4. 事業の概要

1) 徳山ダム建設事業の変更内容

貯水池容量配分図(洪水期)

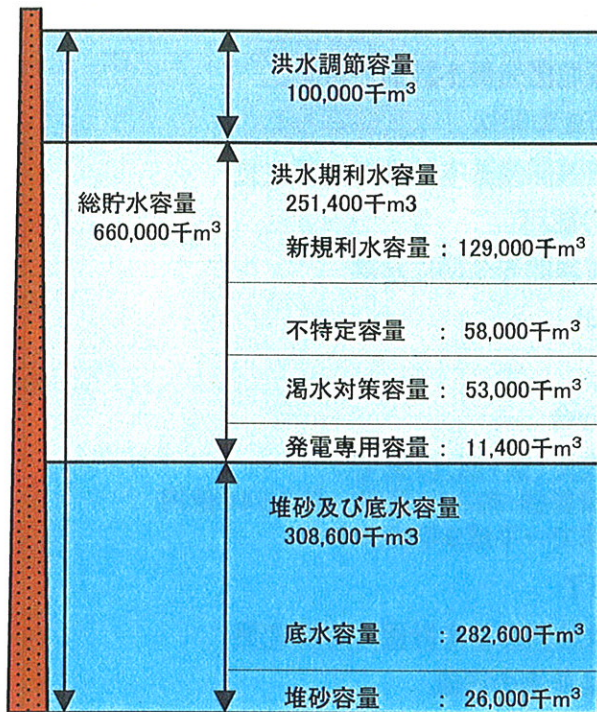
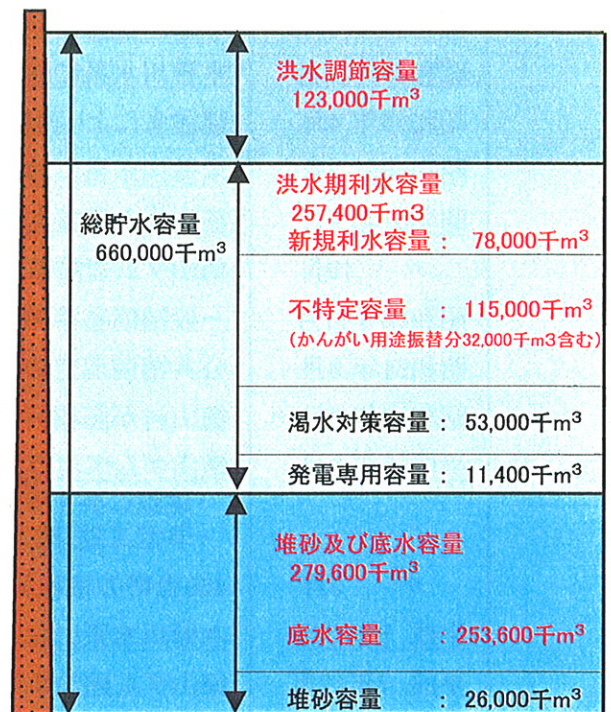
【洪水調節】

揖斐川は木曽三川の中で最も治水安全度が低く、平成14年7月洪水をはじめとして、計画高水位を越えるような出水の頻度が高いことから、揖斐川の治水安全度の向上は急務となっており、徳山ダムの洪水調節計画について横山ダムを含めて見直し、両ダムの洪水調節機能の向上を図る。

- ・洪水調節容量 : 100,000千 m^3 → 123,000千 m^3
- ・洪水調節方式 : 200 m^3/s 一定量放流方式
→ 流入量200 m^3/s 以上全量カット

- ・新規利水量 : 12.0 m^3/s → 6.6 m^3/s
- ・新規利水容量 : 129,000千 m^3 → 78,000千 m^3

横山ダム

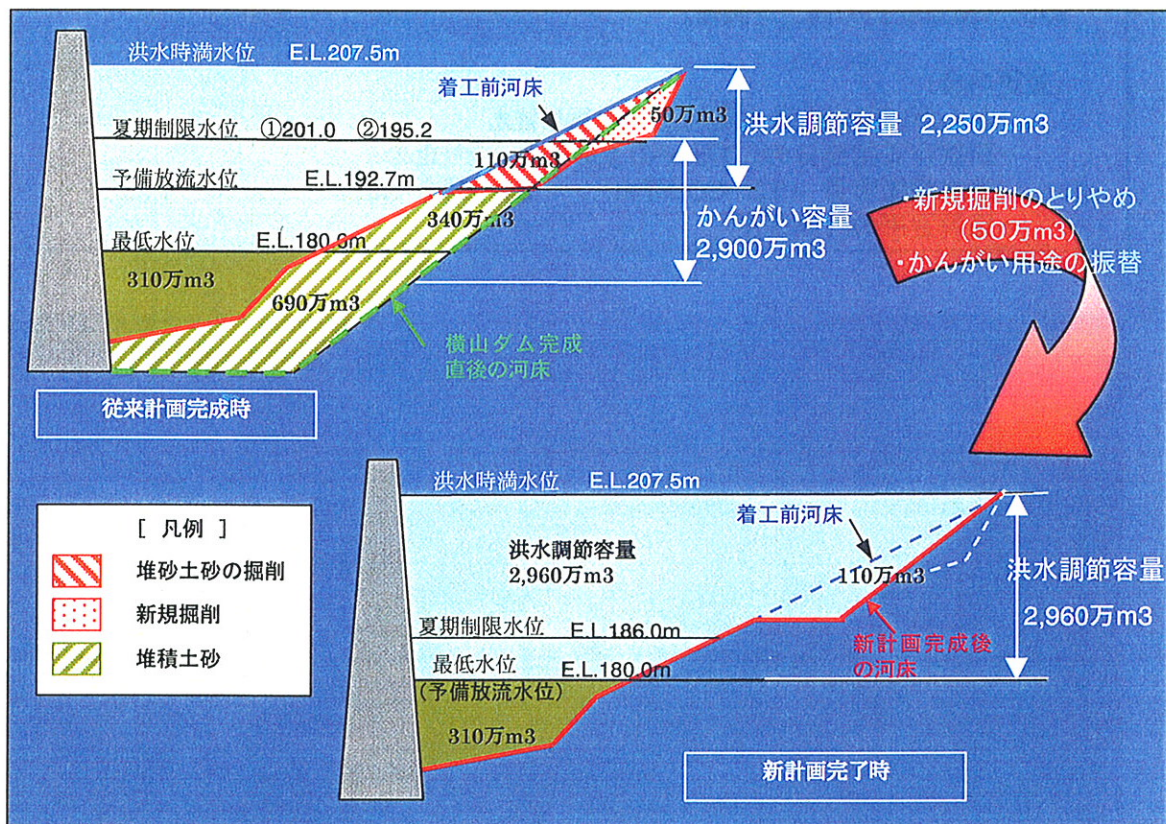
- ・かんがい用途を洪水調節用途に振り替え
- ・新規容量相当分の50万 m^3 の土砂掘削をとり止め
- ・洪水調節容量 : 22, 500千 m^3 → 29, 600千 m^3
- ・発電運用の計画変更

新計画は、従来計画に対し、かんがい用途を徳山ダムへ振り替えるとともに、新規掘削をとり止める。また容量確保のための掘削(110万 m^3)は、従来どおり実施する。それにより洪水調節容量を2,250千 m^3 から2,960千 m^3 に増強する。

6) 横山ダム再開発事業の貯水池運用計画について

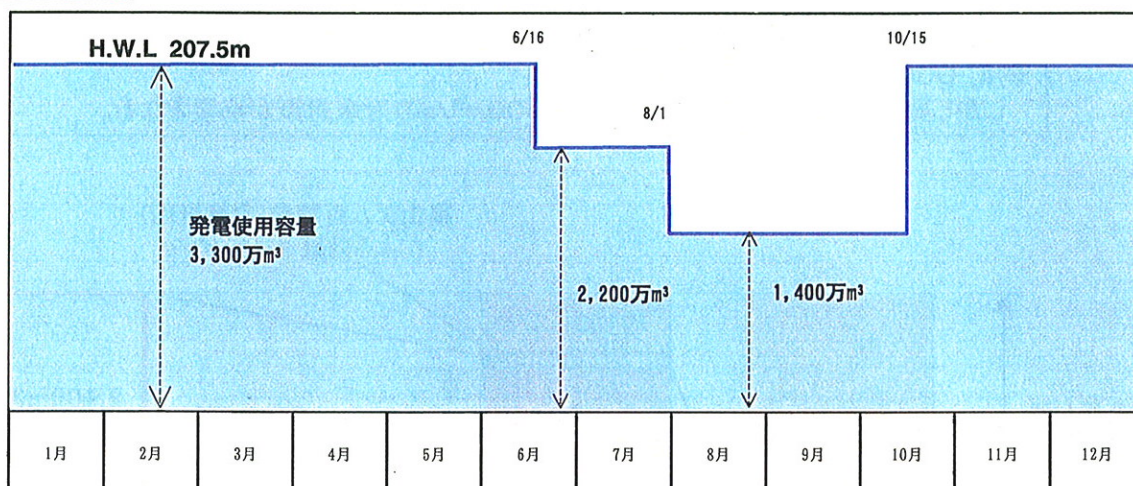
新計画では洪水期におけるかんがい用途の振り替えに伴うダム水位の運用変更により、貯水池の運用計画が変更になる。
